知多火力発電所7，8号機建設計画
環境影響評価準備書についての
意見の概要と事業者の見解

2025年1月

株式会社 J E R A

環境影響評価準備書について述べられた意見の概要と当社の見解

第2.2-2表 主要な工事工程

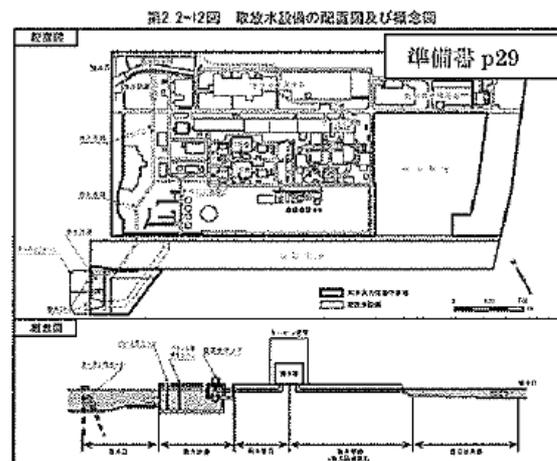
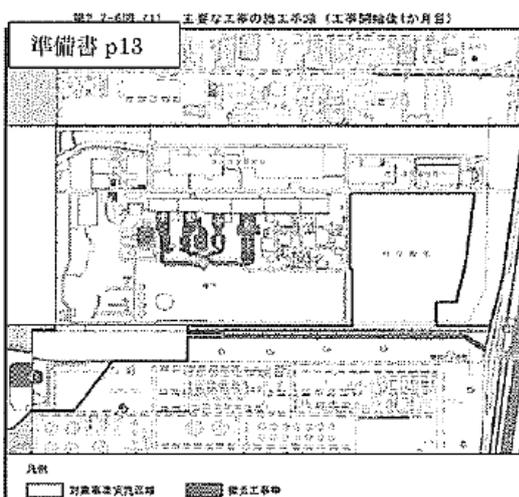
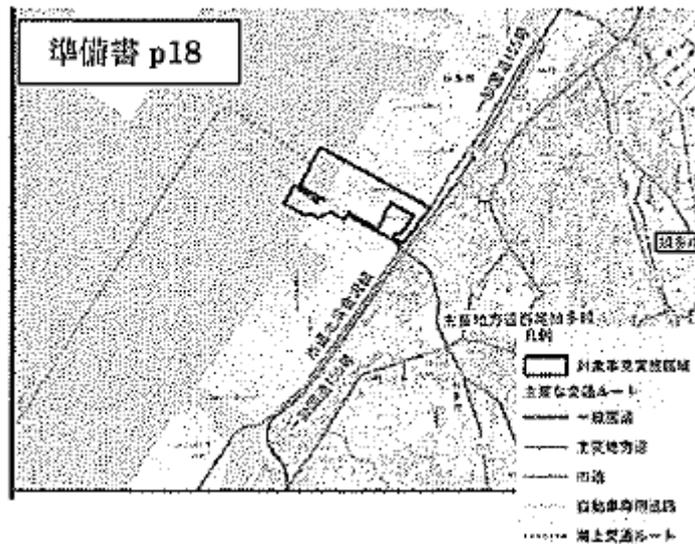
7	<p>*p12 主要な工事として循環水管の施工手順の記載を 主要な工事の方法及び規模として「取放水設備設置工事」として「取水口」と「循環水管：2条、鋼管」とあるが、p13～16の主要な工事の施工手順には、取水口しか記載がありません。p29の取放水設備の配置図及び概念図、P30,31の取放水設備の概要で示されているように、この主要な工事として、取放水設備の施工手順がないため、記載してください。</p>	<p>第2章「第2.2-6図 主要な工事の施工手順」において、⑨取放水設備は図の左側の取水口だけでなく、上側に放水口も記載しております。 なお、循環水管については記載を省略しております。</p>
8	<p>*p17 海上輸送の輸送ルートでの配慮を 「工事用資材等の総運搬量は、約49万tである。」とあり、陸上輸送が約46万t、海上輸送が約3万tとしながら、陸上輸送だけが主要な交通ルート別車両台数が示してあるが、海上輸送の船舶台数も記載してください。p18の「工事用資材等の搬出入車両の主要な交通ルート」では、各種道路とともに「海上交通ルート」が赤い点線で示してあります。この部分の始点と、通行する船舶台数、それらへの環境、交通安全上の配慮が必要です。10.1.8 温室効果ガス等の予測条件p1163で、446隻、27,961tとあるだけでは、事業計画の説明として不十分です。</p>	<p>海上交通の船舶台数は、第2章「第2.2-4表 工事用資材等の運搬の方法及び規模」に記載しており、3隻/日となります。環境と交通安全に配慮し、事業を進めてまいります。</p>

図2.2-3 発電所の設備の配置計画の概要（上 現状、下 将来）

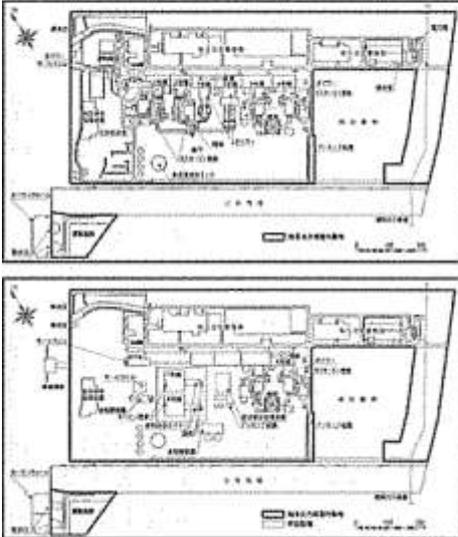
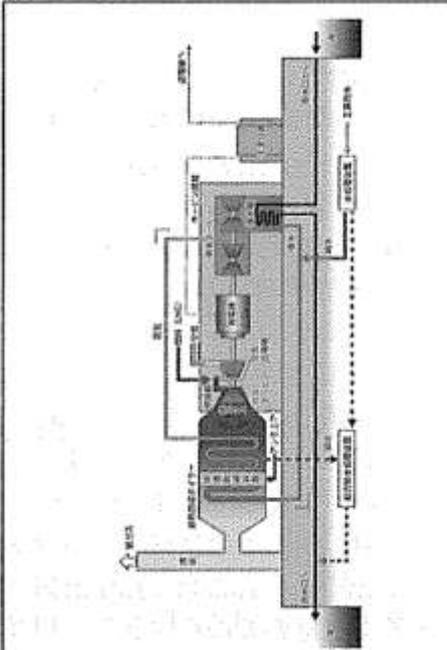
意見の概要	当社の見解
41	<p>*p303 「方法書に記載はない」は虚偽見解 5「27 配慮書への意見 No8 p343」</p> <p>『*事業目的・内容に緑地改変はない…計画段階配慮事項の選定で“…建造物の設置に伴い緑地の一部を改変することから、「地形改変及び施設の存在」による「動物（陸域）」、「植物（陸域）」及び「生態系」を選定した。” p187 とあるが、“緑地の一部を改変する”ということが、…事業の目的及び内容のどこにも記載されていない…緑地計画の変更を追加しないと全くわからない。動物の評価になって、やっと“新たな建造物の設置に伴い管理された緑地の一部が改変される…” p206、生態系の評価で“ハヤブサの採餌場並びにカワラヒワの営巣地及び採餌場となる管理された緑地の一部が改変される…” p219 がわかるが、具体的な内容は全くわからない。』に対する見解は“緑地は積極的に残しますが、建造物の設置等で緑地の一部を改変し、工事終了後には、新たな緑地を確保する計画です。緑化計画については、今後事業計画を詳細に検討し準備書に記載してまいります。具体的な公害防止協定値については、環境影響評価結果を踏まえ、関係先と協議し、改定する予定です。”とあるが、配慮書にバラバラに記載してあることをまとめただけの見解であり、事業内容に緑地変更があることを記載せず、今後の事業計画の詳細検討で準備書に記載するということである。これでは生態系への変化に対する方法書への意見が出せない。</p> <p>見解6：改変される緑地は必要最小限とし、積極的に緑地を残し、存続させることにします。また改変される緑地は、工事終了後には、現状と同程度の緑地を復旧する計画です。なお、緑化改変想定範囲は、方法書第4章の「4.5 補足」に掲載しています。緑地の変更及び緑化計画については、詳細を検討し、準備書に記載します。</p> <p>見解批判 見解の番号5（参考資料1）の最後に（注釈）として「左記 p9 は、方法書の記載はない。」とある点は、事実と反します。</p> <p>そもそも、方法書はインターネット上では既に削除されているため、我々では確認の使用がありません。しかし、こうしたこともあるかと、インターネット上の方法書 p8～9 を写真印刷したものには、参考資料2のように、「発電所の設備の配置計画の概要」が1頁にわたり記載されています。これがなぜ「左記 P9 は、方法書の記載はない。」ということになるのかわかりません。</p> <p>①方法書を持っている環境局が確認し、事実関係を明らかにしてください。</p> <p>②また、（注釈）「左記 p187 は、方法書 p207 に該当する。」「左記 p206 は、方法書 p223 に該当する。」「左記 p219 は、方法書 p236 に該当する。」は、それぞれ p187 は p207 の間違い、p206 は p223 の間違い、p219 は p236 の間違いと指摘し、当方の意見が間違いだらけで信用できないといわんばかりです。これも事実関係を明らかにしてください</p> <p>③さらに、こうした細かな点にこだわり、事業内容に緑地変更があるという重大なことを隠す行為に他ならず、中部電力の姿勢を糾弾してください。</p>	<p>「左記 p9 は、方法書の記載はない。」については、以下のとおりです。</p> <p>p9 は配慮書の該当部分であるため、方法書 p8 ではなく、方法書 p353 の方が適切であり、「左記 p9 は、方法書の記載はない。（関連：方法書 p353）」と記載しました。</p> <p>配慮書の「第4章 第一種事業に係る計画段階配慮事項に関する調査、予測及び評価の結果」は、方法書の「第4章 計画段階配慮事項ごとの調査、予測及び評価の結果」（方法書 p207～237）に転載しています。</p> <p>また、配慮書第2章「第2.2-3 図 発電所の設備の配置計画の概要（上：現状、下：将来）」（配慮書 p9）は、方法書第7章「第7.2-1 図 発電所の設備の配置計画の概要（上：現状、下：将来）」（方法書 p353）に転載しています。</p> <p>なお、方法書第2章「第2.2-3 図 発電所の設備の配置計画の概要（上：現状、下：将来）」（方法書 p8）は、配慮書からの変更が無いため、結果として配慮書と同図となります。</p> <p>「左記 p187 は、方法書 p207 に該当する。」「左記 p206 は、方法書 p223 に該当する。」「左記 p219 は、方法書 p236 に該当する。」については、記載のとおりです。</p> <p>緑化計画については、準備書第2章の「2.2.9 供用開始後の定常状態における燃料使用量、給排水量その他の操業規模に関する事項」「12. 緑化計画に関する事項」に記載しています。</p>

第10.1.1.1-24表(1) 工事関係車両による月別排出量(窒素酸化物)

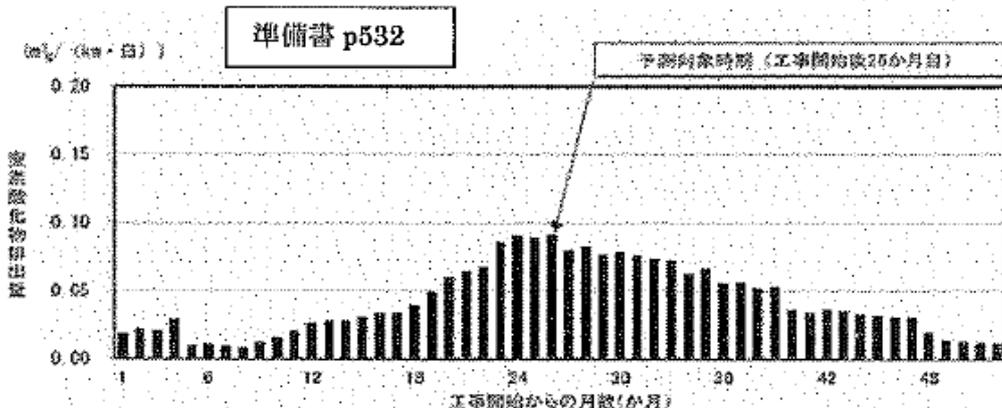
<p>59 *p540 工事車両による粉じん等の予測対象時期がNOx、SPMと異なる理由</p> <p>工事車両による粉じん等の予測対象時期は、工事開始後33か月目とあり、工事車両のNOx、SPMの予測対象時期はp532で、工事開始後26か月目と異なるのはなぜですか。「工事計画にもとづき、工事関係車両の交通量が最大となる時期」p540と「工事計画にもとづき、工事関係車両のNOx及びSPMの排出量が最大となる時期」p531で結果が異なるのですか。</p>	<p>工事用資材等搬出入に伴う粉じん等の予測対象時期は、第10章「第10.1.1.1-26図 工事関係車両の月別交通量」において工事関係車両の交通量が最大となる工事開始後33か月目としました。</p> <p>一方、工事用資材等の搬出入に伴う窒素酸化物及び浮遊粒子状物質の予測対象時期は、第10章「第10.1.1.1-24図 工事関係車両の月別排出量」において工事関係車両による窒素酸化物及び浮遊粒子状物質の排出量が最大となる工事開始後26か月目としました。工事関係車両による窒素酸化物及び浮遊粒子状物質の排出量は、工事関係車両の月別交通量を条件とし、第10章「第10.1.1.1-35表 車種別排出係数」に示す走行速度別・車種別の排出係数により算出しています。</p>
<p>60 *p541 予測条件（粉じん）の一般車両の根拠は</p> <p>工事車両の粉じん予測条件p541は、注3.に「伸び率は考慮せず、」とありますが、地点①の交通量が42,160台と国の調査（24時間で2021年度41,179台）さえ超えています。「伸び率は考慮しない」というわけにはいきません。大気のように間違えているのではないですか。</p>	<p>本事業の工事中における一般車両の将来交通量は、2015年及び2021年に実施された「全国道路・街路交通情勢調査 一般交通量調査」（国土交通省）の結果によると単純増加の傾向はみられないことから伸び率は考慮せず、第10章「第10.1.1.1-32表 交通量の調査結果」に示す交通量を基本としましたが、予測地点①は西知多道路の工事用車両（大型車）1,290台/日を加算しています。</p> <p>なお、第10章「第10.1.1.1-40表 予測地点における将来交通量の予測結果（工事開始後33か月目）」に示す一般車両の将来交通量は、注：2.に示すとおり、工事関係車両が運行する時間帯（6～20時）の往復交通量であるため、1日あたりの交通量である「第10.1.1.1-34表 予測地点における将来交通量（工事開始後26か月目）」に示す一般車両の将来交通量より少なくなります。</p>

第 10.1.1.1-27 表(1) 建設機械の稼働による月別排出量(窒素酸化物)

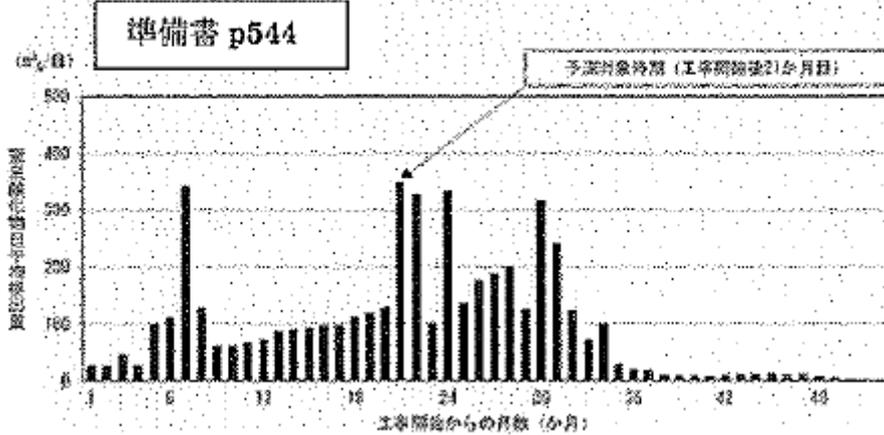
<p>64 *p553 NOx の寄与が高すぎる 建設機械の稼働に伴う NO2 濃度の予測結果で、建設機械の寄与濃度が 0.0057ppm あり、バックグラウンド濃度 0.029ppm の約 2 割もあり、p555 の SPM の寄与率が約 1% (0.0004/0.041=0.0098) しかないことと比べてあまりにも多すぎます。環境保全措置で、工事工程の平準化はもちろんです。排出ガス対策型建設機械を可能な限り使用する。」は、「排出ガス対策型建設機械を使用することを原則とする。」など、明確な意志を示し、発注書に記載するなどの具体的対策をとってください。</p>	<p>建設機械の稼働については、工事期間中で排出量が最大となる時期にすべての建設機械が稼働する条件で計算しており、安全側の予測になっています。工事の実施に当たっては、建設機械の待機中は、アイドリングストップの徹底を図る等の環境保全措置を適切に講じてまいります。</p>
<p>65 *p558 建設機械稼働の評価は NOx、SPM 寄与率を 建設機械の稼働に伴う二酸化窒素は 0.0057ppm、バックグラウンド濃度 0.029ppm への寄与率は約 2 割あり、将来環境濃度は 1.2 倍となる。工事関係車両の大気予測では「窒素酸化物 (二酸化窒素に換算) の寄与率 0.01～0.13%、浮遊粒子状物質の寄与率は 0.01 未満～0.01%と小さい。」p542 と評価に用いているのに、この建設機械稼働では隠して、環境基準との対比だけ示すような評価 p558 をしています。寄与率も追加して、事業者として実行可能な回避・低減努力が不足していることを認識して、環境保全措置の更なる追加をしてください。</p>	
<p>66 *p565 廃止する 1～5 号機の NOx 排出量は多すぎる 煙突の諸元の (現状) (将来) を比較すると、1～4 号機は既に廃止されており、年間設備利用率が 1, 2 号機は 60%、3, 4 号機は各 40%とあるため、NOx 排出量は 27～86m³N/h となっていますが、(将来) の排出量を少なく見せるため、(現状) の排出量を見せる姑息な手段です。 p4 の「発電所の原動力の種類及び出力」の注：1. 「1～4 号機は、本事業の環境影響評価方法書の届出後、2021 年度に廃止されており、5 号機は 2026 年度に廃止する計画である。」にあるように、本来の現状の排出量を示してください。</p>	<p>本事業においては、環境影響評価手続を開始した 2020 年 10 月時点を現状としており、施設の稼働 (排ガス) に係る予測条件は、現状が 1～6 号機、将来が 6～8 号機を対象としました。</p>

図4.3.1 実験室実験における建具のがたつき始める最低音圧レベル

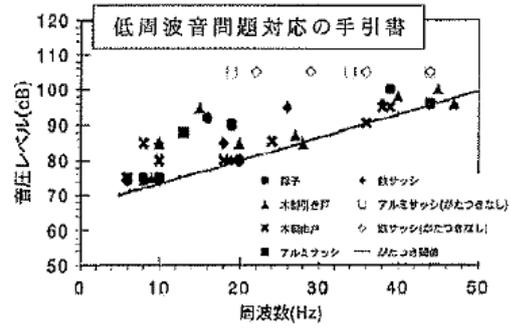
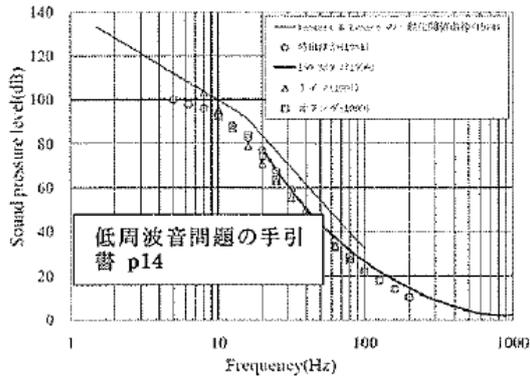
意見の概要	当社の見解
86	<p>*p311 28 「49 低周波音の評価 (ISO7196) は古い調査」</p> <p>施設稼働の低周波音の評価の手法として①～③を掲げているが、① “ISO7196 に示されている低周波音の知覚の閾値…との整合が図られているかを検討する。” p302 とあるが、ISO7196(1995)は、「平均的な人が知覚できるのは G 特性音圧レベルが 100dB」というものであるが、その後、ISO による最小可聴値の見直しが行われ、ISO389-7 (1996) が示された。このため、環境省は 2002 年から (社) 日本騒音制御工学会に委託しその結果、2004 年 6 月に「低周波音問題対応の手引書」を作成し公表し、G 特性音圧レベル 92 (dB) と、1/3 オクターブバンド中心周波数ごとに、下表のように次の 2 種類 (的苦情、心身に係る苦情) の参照値を示している。この新しい評価指針を用いて評価すべきである。なお、G 特性音圧レベルの参照値 92dB は、ISO7196 の 100dB よりもかなり小さい値である。</p> <p>この理由は「低周波音による心身に係る苦情を評価する際、G 特性音圧レベルのみを測定し、100dB 以下だから問題ないと判定したケースがかつてあった。G 特性音圧レベルは 20Hz 以下の超低周波音のみの影響評価に用いる評価量であり、80Hz までの可聴域の低周波音の評価はできない。低周波音による心身に係る苦情に関する評価にあたっては、G 特性音圧レベルと 1/3 オクターブバンド音圧レベルの両方を測定し、評価を行うことが重要である。」(低周波音問題対応の手引書 評価指針の解説 p4)</p> <p>51 低周波音の評価 (圧迫感) は不適當</p> <p>施設稼働の低周波音の評価の手法として③ “…「環境アセスメントの技術」(社団法人環境情報科学センター、1999 年) に示されている圧迫感・振動感を感じる音圧レベルとの整合が図られているかを検討する。” p302 とあるが、10Hz で 105dB、20Hz で 90dB、40Hz で 78dB、80Hz で 85dB と非常に大きな値となっている。しかし、その後の環境省調査等で、2004 年 6 月には環境省「低周波音問題対応の手引書」の「心身に係る苦情に関する参照値」が示された。10Hz で 92dB、20Hz で 76dB、40Hz で 57dB、80Hz で 41dB と、周波数による違いはあるが、圧迫感・振動感を感じる音圧レベルよりも 13～44dB も小さい音圧レベルで心身に係る苦情が発生することが判明した。</p> <p>ちなみに、神戸製鉄所火力発電所環境影響評価書(要約書) 2018 年 5 月 p874 で「圧迫感・振動感を感じる低周波音レベルと比較すると、…すべての地点において「圧迫感・振動感」を感じる低周波音レベルに達していない。以上のことから、環境保全の基準等の確保に支障を及ぼすものではないと評価する。」として、右図を示している。1/3 オクターブバンド毎の音圧レベルの予測値が、圧迫感・振動感を感じるグラフ範囲より、20dB も下にあるという常識に反する結論となっている。</p> <p>こうしたこともあり、「名古屋市長陽工場設備更新事業に係る環境影響評価書(廃棄物処理施設の建設)」(2020 年 8 月名古屋市) では、環境省の「低周波音問題対応の手引書」にある「評価指針」を低周波の予測・評価で用いて、G 特性音圧レベルを心身に係る苦情に関する参照値 92dB と比較するとともに、1/3 オクターブバンド別の音圧レベルは周波数毎に物的苦情、心身に係る苦情に関する参照値と比較し「本事業の実施にあたっては、8Hz において「物的苦情に関する参照値」を上回り、25Hz 以上の各中心周波数において「心身に係る苦情に関する参照値」を上回ることから、各機器の定期点検を実施し、常に正常な運転を行うよう維持管理を徹底する等の環境保全措置を講ずることにより、周辺の環境に及ぼす影響の低減に努める。」 p277 としている。</p> <p>見解 28 (28 「49 低周波音の評価 (ISO7196) は古い調査」とまとめて同じ見解)</p> <p>施設の稼働 (機械等の稼働) に伴う低周波音は、低周波音に関する国際規格である ISO7196 に記載されている低周波音の知覚の閾値を目標値とし、それとの整合が図られているかを検討することにより、適切に評価可能と考えます。また、心理的影響に関しては、「環境アセスメントの技術」(社団法人環境情報科学センター、1999 年) に示されている圧迫感・振動感を感じる音圧レベルとの整合が図られているかを検討することにより、適切に評価可能と考えます。参照値の取り扱いについては、「低周波音問題対応の手引き書における参照値の取扱いについて」(環境省、2008 年)、「低周波音問題対応の手引書における参照値の取扱いの再周知について」(環境省、2014 年) 及び「低周波音問題対応の手引書における参照値の取扱いについて」(環境省、2017 年) のとおり、3 度にわたって、「参照値は、固定発生源から発生する低周波音について苦情の申し立てが発生した際に、低周波音によるものかを判断するための目安として示したものである」、「低周波音についての対策目標値、環境アセスメントの環境保全目標値、作業環境のガイドラインなどとして策定したものではない」ことを周知していることから、準備書においては参照値での評価は実施していません。</p>	<p>施設の稼働 (機械等の稼働) に伴う低周波音の評価 (基準又は目標との整合性に係る評価) は、法令等に基づく基準が定められていないことから、低周波音に関する国際規格である ISO7196 に記載されている低周波音の知覚の閾値を目標値とし、それとの整合が図られているかを検討しました。</p> <p>なお、ISO389-7 は、周波数が 20Hz～18kHz の音を対象とした自由音場及び拡散音場聴音条件下の基準聴力限界を示した国際規格であることから、超低周波音 (周波数が 1～20Hz) を対象とした G 特性音圧レベルの目標値としては、ISO7196 に記載されている低周波音の知覚の閾値が適切と考えております。心理的影響に関しては、「環境アセスメントの技術」(社団法人環境情報科学センター、1999 年) に示されている圧迫感・振動感を感じる音圧レベルとの整合が図られているかを検討しました。</p> <p>なお、「低周波音問題対応の手引書」(環境省、2004 年) の「心身に係る苦情に関する評価方法」に記載の参照値は、環境省から「環境アセスメントの環境保全目標値として作成したものではない」旨の通知が出されていることから、心理的影響の目標値としては、「環境アセスメントの技術」(社団法人環境情報科学センター、1999 年) に示されている圧迫感・振動感を感じる音圧レベルが適切と考えております。</p>

意見の概要	当社の見解
86 続き	<p>見解批判 28 「49 低周波音の評価 (ISO7196) は古い調査」 「低周波音の評価 (ISO7196) は古い調査」の意見に全く答えていません。ISO7196 (1995) G 特性音圧レベル 100dB の後、ISO が最小可聴値の見直しを行い、ISO389-7 (1996) G 特性音圧レベル 92dB が示されました。最小可聴値の見直し後の G 特性音圧レベル 92dB を用いるべきとの意見への見解が必要です。</p> <p>見解批判 29 「51 低周波音の評価 (圧迫感) は不相当」 低周波音の評価 (圧迫感) についても、1999 年の「環境アセスメントの技術」の後に、環境省が調査したところ、圧迫感・振動感を感じる音圧レベルよりも 13~44dB も小さい音圧レベルで心身に係る苦情が発生することが判明したとの意見への見解が必要です。</p>	
87	<p>*p311 30 「50 低周波音の評価 (建具のがたつき) は妥当」 施設稼働の低周波音の評価の手法 (①~③) として② “「低周波音の測定方法に関するマニュアル」(環境庁、2000 年) に示されている建具のがたつきが始まるレベル…との整合が図られているかを検討する。” p302 とあるが、「低周波音の測定方法に関するマニュアル」(2000 年 10 月) 参考資料 d.低周波音の影響、d.5 物的影響で「環境庁では、実験室において、建具に低周波音を照射して次第に音圧レベルを上昇させ、建具のがたつきに関する実験室実験結果によれば、…揺れやすい建具ではおよそ 5Hz で 70dB、10Hz で 73dB、20Hz で 80dB あたりからがたつき始める。(参考 1-10)」とあり、これは、2004 年 6 月の環境省「低周波音問題対応の手引書」の「低周波音による物的苦情に関する参照値」と同じであり、妥当と考えられる。</p> <p>ただし、部屋の中で特定の周波数で定在波が発生し、場所によって音の大きいところや小さいところが生じる場合があることを考慮し、苦情が発生した場合には、屋外での測定値に関わりなく、苦情者が低周波音や不快感などを部屋の最も感じる位置で測定を行い、低周波音の特徴を把握することとする必要がある。</p> <p>見解 30：施設の稼働後、低周波音に対する苦情等については、真摯に対応するとともに、必要に応じて適切に測定を行い、低周波音を把握することを検討します。</p> <p>見解批判 低周波音の建具のがたつきだけではなく、低周波音の知覚、心理的影響についても同様に真摯に対応してください。</p>	<p>施設の稼働後、環境に対する苦情等については、真摯に対応します。</p>

第 10.1.2.1-25 図 濁りの発生量の推移

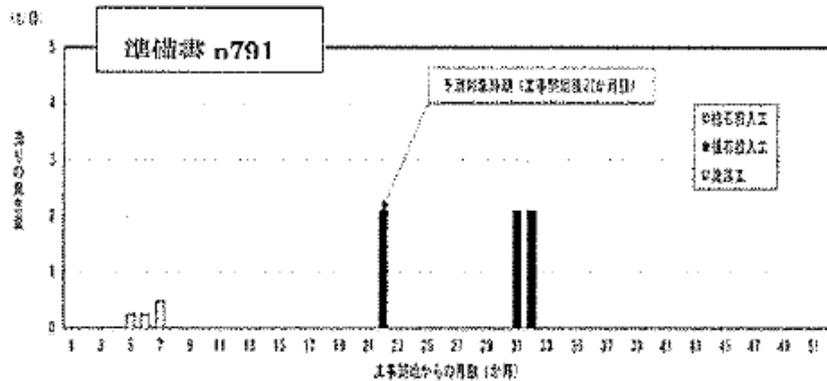
123	<p>*p791 捨石投入工の発生原単位は過小</p> <p>工事別の濁りの発生原単位で、捨石投入工：374.80kg/m³も様々な例がありますが、「濁り予測の手引き」p26 では、いずれもそんなに大きな発生原単位ではありません。グラブ船：0.65～6.72kg/m³、底開式バージ船 180m³：1.31kg/m³、捨石船 85m³：12.75～15.76kg/m³、ガット船：3.57～18.67kg/m³ですが、浚渫工などと比べ過大な原単位と思われる。捨石投入工：374.80kg/m³の根拠を出典から説明してください。</p>	<p>ご指摘の捨石投入工においては、No.121 の当社の見解と同様に、現地施工の使用重機相当を、「港湾工事における濁りの影響予測の手引き」（国土交通省、2004 年）に記載されているサンドコンパクション船の型式 2 連装敷砂なし（本/m³）と捨石投入工（t/m³）が同等であると見なしたことにより、濁りの発生原単位は、374.8×10⁻³ (t/m³) と設定しております。</p>
124	<p>*p791 濁りの発生量が時期的に集中している</p> <p>工事別の濁りの発生量の推移で、22 か月目、31,32 か月目の発生量が飛びぬけている。施工時期 p789 で見ると、確かにこの 3 か月に集中しているが、なぜこのように、2 回に分けて、しかも 2 回目だけ 2 か月も捨石が続くのか理解できません。</p> <p>工事の平準化を考慮し、捨石投入工を 4 か月ほどに分散することを、事業者として可能な範囲の回避・低減策として検討してください。</p>	<p>濁りが発生する工事は、施工時期を可能な限り平準化する、即ち、工事期間中の工事量が過度に集中しないよう計画するとともに、汚濁防止膜等を施工状況に合わせ適切に設置し、汚濁物質の拡散防止に努める計画です。</p>
125	<p>*p794 水産用水基準との整合性検討を</p> <p>建設機械の稼働による水の濁りの評価について「環境影響の回避・低減に関する評価」として、「環境保全の基準等との整合性」の中に、水産用水基準との整合性を検討してください。</p> <p>（社）日本水産資源保護協会は水産用水基準（2005 年版）として、懸濁物質（SS）「海域(1)人為的に加えられる懸濁物質は 2mg/L 以下であること。」と定めており、「衣浦 3 号地廃棄物最終処分場整備事業に係る環境影響評価書」（2007.11 （財）愛知臨海環境整備センター）でも、「環境保全に関する基準又は目標との整合性」で「環境基準の設定がないが、水生生物の生息環境として維持することが望ましい基準（水産用水基準）が…提案されており、水産用水基準との整合を検討する。…護岸等の施工によって人為的に加えられる SS は汚濁防止膜の外側で 2mg/L を超えることはない」と予測されることから…環境保全に関する目標との整合性が図られるものと考えている。」としている。</p>	<p>「水産用水基準」（公益社団法人日本水産資源保護協会）は、法令や環境省等が示した基準ではないため、基準等との整合性についての評価には用いないこととしております。</p> <p>ただし、「水産用水基準」に記載される人為的に加えられる濁り 2mg/L の範囲については参考として考慮することが望ましいと考えており、第 10 章の「10.1.2 水環境」「1. 水質」に記載のとおり「最大予測発生濃度は 1.6mg/L」であるため、当基準に整合しております。</p>

第 10.1.3.2-47 図(1) 卵の季節別出現状況 (現地調査) 春季：2020年5月9日 春季：2020年5月9日

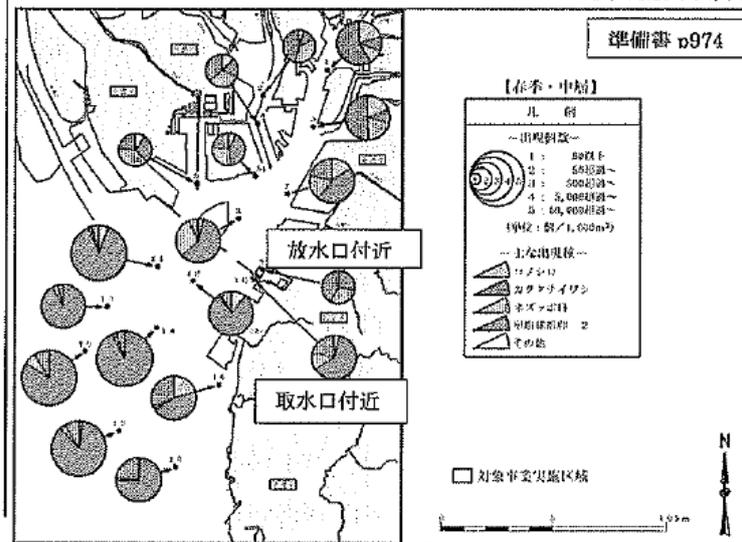
意見の概要	当社の見解
147	<p>*p971 冷却水取水で死滅する卵・稚仔等が把握できる調査を</p> <p>卵・稚仔の現地調査地点が 18 地点（新名古屋アセスメント調査：24 地点、p954、新名古屋 7 号モニタリング調査：7 地点 p958、新名古屋 8 号モニタリング調査：7 地点 p963、西名古屋アセスメント調査：18 地点 p968、現地調査：18 地点 p971）で示されているが、58.6m³/秒（6 号機 30.6、7、8 号機各 14）p29 もの冷却水取水で、どれだけ多くの卵・稚仔、動物プランクトンが死滅するかを正確に調査すべきであり、調査地点も取水口と放水口など、状況が把握できる調査を追加すべきです。</p> <p>調査地点 9（放水口付近）、10（取水口付近）での卵の調査が行なわれ p974、2020 年春季・中層には、取水口で 5000 超過～個/1000m³ が放水口では 500 超過～個/1000m³ と卵が 1 割に減少している傾向が見られる、秋季・中層にも同様な傾向が見られます p976。この分析をして記載するとともに、より明確に冷却水取水で死滅する卵・稚仔等が把握できる調査を行なってください。</p>	<p>取水口及び放水口前面の調査地点は、第10章「第10.1.3.2-46図 卵・稚仔調査地点の位置」及び「第10.1.4-24図 植物プランクトン調査地点の位置」に示すとおり、取水口前面の調査地点として No.10、放水口前面の調査地点として No.9 において調査を実施しております。</p> <p>なお、卵・稚仔及び植物プランクトンの現地調査結果では、調査地点 No.10 と No.9 における卵・稚仔の個数・個体数及び植物プランクトンの細胞数の多寡は、調査時期・調査層ごとに異なります。</p>
148	<p>*p1089 冷却水取水で死滅する植物プランクトンが把握できる調査を</p> <p>植物プランクトンの現地調査で調査地点が 18 地点示されているが、58.6m³/秒もの冷却水取水で、どれだけ多くの植物プランクトンが死滅するかを正確に調査すべきであり、調査地点も取水口と放水口など、状況が把握できる調査を追加すべきです。</p> <p>調査地点 9（放水口付近）、10（取水口付近）で植物プランクトンの調査が行なわれ p974、2020 年春季・中層には、取水口で 10000 超過～個/1000m³ が放水口では 5000 超過～個/1000m³ と植物プランクトンが半分に減少している傾向が見られる p1093、秋季にも同様な傾向が見られます p1097。この分析をして記載するとともに、より明確に冷却水取水で死滅する卵・稚仔等が把握できる調査を行なってください。</p>

第 10.1.5-5 表 (2) 主要な眺望点の現状と予測結果
【2号機探突】

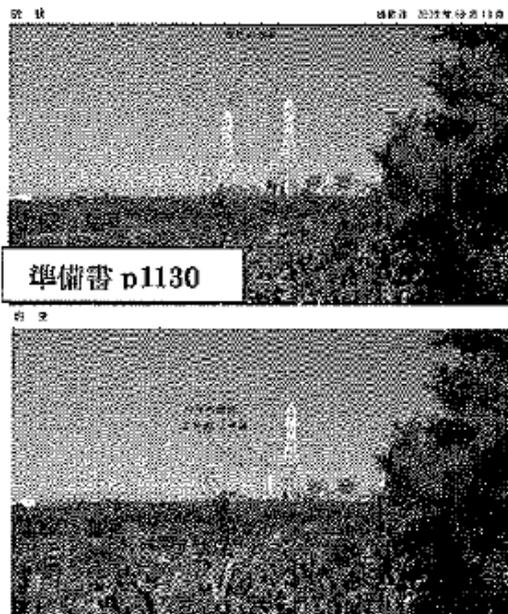
意見の概要	当社の見解
151	<p>*p1126 将来煙突の垂直視角（度）は正しいのか 将来煙突の垂直視角（度）が予測してあるが、その計算は正しいのか。最大の垂直視角約3.6度の長浦神社で試算すると、将来煙突までの距離が約1.0kmなので、将来煙突地上高は80m。 $80/1000=0.08\text{radian}$ $0.08\text{radian}\times 180/\pi=4.6$度となり3.6度にはなりません。 いずれにしても既設煙突200mとの複合的影響を追加してください。 この場合は$200/1000=0.2\text{radian}$ →11.3度となり、p1128の「垂直視角と鉄塔の見え方」によれば「眼いっぱい大きくなり、圧迫感を受けるようになる。」ということです。</p>	<p>将来煙突の垂直視角は、第10章「第10.1.5-5表 主要な眺望点から将来煙突までの距離及び垂直視角」の注釈に記載のとおり、将来煙突の垂直視角は建物等の前景による遮蔽を考慮し、視認できる部分のみの値を示します。長浦神社は、煙突下部が植生によって遮蔽されており、遮蔽部分を除いた垂直視角を示しました。 既設煙突との複合的影響については、第10章「第10.1.5-6図 主要な眺望景観の現状と予測結果」に示したとおり、フォトモンタージュ法により既設煙突を含めた眺望の変化の程度を視覚的表現によって予測しております。また、環境保全措置を講じることにより、将来発電設備の存在による視覚的影響は小さいものと予測しております。</p>
152	<p>*p1134 景観の評価は正確に 景観の評価の結果で「地形改変及び施設の存在に伴う主要な眺望点及び景観資源への直接的な影響はないことから、影響の回避が図られているものと評価する。」とあるが、「直接的な影響はない」ということは間違いです。 長浦神社の予測結果によれば「煙突は、現状の多脚型からとし、高さを抑えることで、視認量を小さくすることにより、将来の発電設備の存在による視覚的影響は小さいものと予測する。」p1127とあり、p27によれば、既設の多脚型地上高220mは撤去し、代わりに単筒身自立型地上高80mを2本立てる計画であり、p1130の長浦神社の景観図のとおり、大きな違いがあり、直接的な影響が出てきます。 大気への悪影響は別として、景観上は一般的には見やすくなると思われるので、その旨を正確に記載してください。但し、残される既設煙突は、新設煙突の2.5倍、そのことによる垂直視角は、新設煙突7号機と8号機の3.6度に比べ、どれだけになるのですか。</p>	<p>主要な眺望点及び景観資源については、主要な眺望点及び景観資源の位置は対象事業実施区域外であるため、地形改変及び施設の存在に伴う主要な眺望点及び景観資源への直接的な影響はないことから、影響の回避が図られているものと評価しました 一方、主要な眺望景観については、環境保全措置を講じることにより、将来発電設備の存在による視覚的影響は小さいものと予測され、地形改変及び施設の存在が主要な眺望景観に及ぼす影響は小さいものと考えられることから、実行可能な範囲内で影響の低減が図られているものと評価しました。 また、残される既設煙突の垂直視角は、長浦神社において約11.8度で視認されません。</p>
